Mission régionale d'autorité environnementale

Île-de-France

**Avis délibéré de la Mission Régionale d'Autorité environnementale
d'Île-de-France sur les projets de mise en compatibilité des PLU
de Guitrancourt et de Brueil-en-Vexin (78)
visant à permettre l'exploitation par la société Ciments Calcia
du gisement de calcaire cimentier
sur la commune de Brueil-en-Vexin,
qualifiée par l'État de projet d'intérêt général (PIG)**

n°MRAe 2018-006

Fig. 4 Localisation du projet par rapport au réseau Natura 2000 _ Extrait dossier MEC du PLU de Brueil-en-Vexin (page 93)

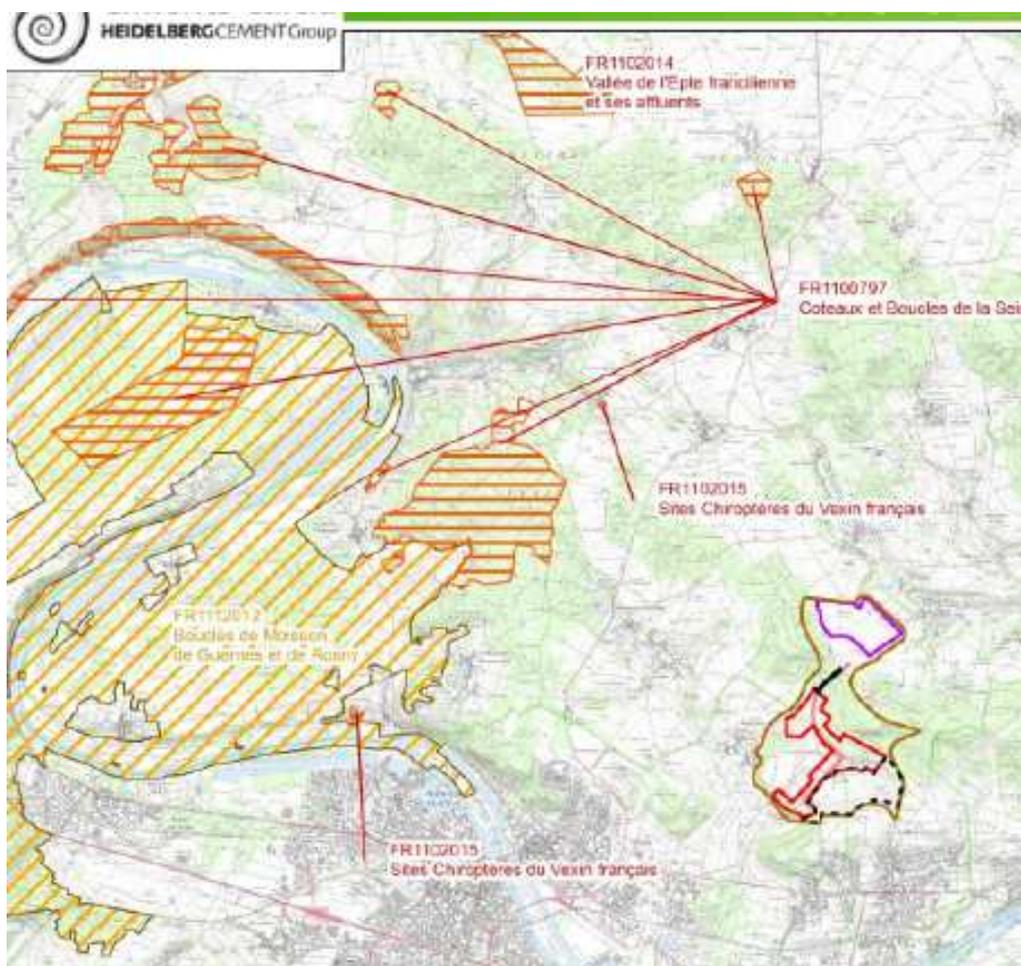
L'« exposé sommaire des raisons pour lesquelles [...] le projet [n'est pas] susceptible d'avoir une incidence sur » le site Natura 2000²⁹, indique que « seuls quelques sites Natura 2000 partagent

des espèces et des habitats en commun avec la zone d'étude [mais que] cette dernière ne joue pas de rôle particulier dans l'accueil des individus des espèces concernées fréquentant des ZPS³⁰ ou ZSC³¹ ».

Au regard des adaptations réglementaires apportées dans le cadre de la mise en compatibilité des PLU de Guitrancourt et Brueil-en-Vexin qui autorisent d'ores-et-déjà l'exploitation de carrières, de l'éloignement entre le secteur du projet et les sites Natura 2000, les motifs précités, visant à démontrer l'absence d'incidence sur les sites Natura 2000, n'appellent pas d'observation.

Dans l'état des informations dont elle dispose et sous réserve que l'étude d'impact ne conduise pas à modifier la présente grille d'analyse, la MRAe estime qu'il est vraisemblable que la procédure n'aura pas d'incidences notables sur le réseau des sites Natura 2000.

Figure 5 : extrait des plans de zonage modifiés des PLU de Guitrancourt et Brueil-en-Vexin

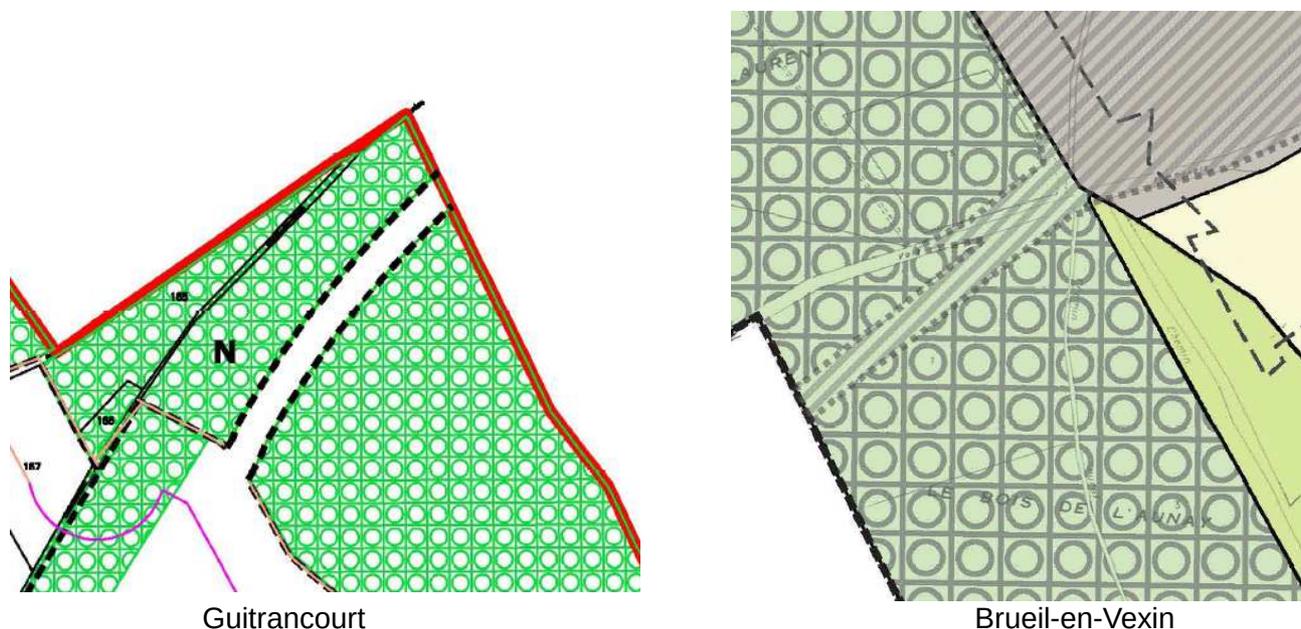
Selon les dossiers transmis, l'ouvrage enterré permettra de maintenir les continuités écologiques. Or, les dispositions réglementaires des PLU de Brueil-en-Vexin et Guitrancourt autorisent, en surface, dans cette emprise, les équipements, installations et aménagements liés à l'exploitation des carrières, qui sont susceptibles d'affecter notamment les corridors écologiques identifiés par le SRCE d'Île-de-France.
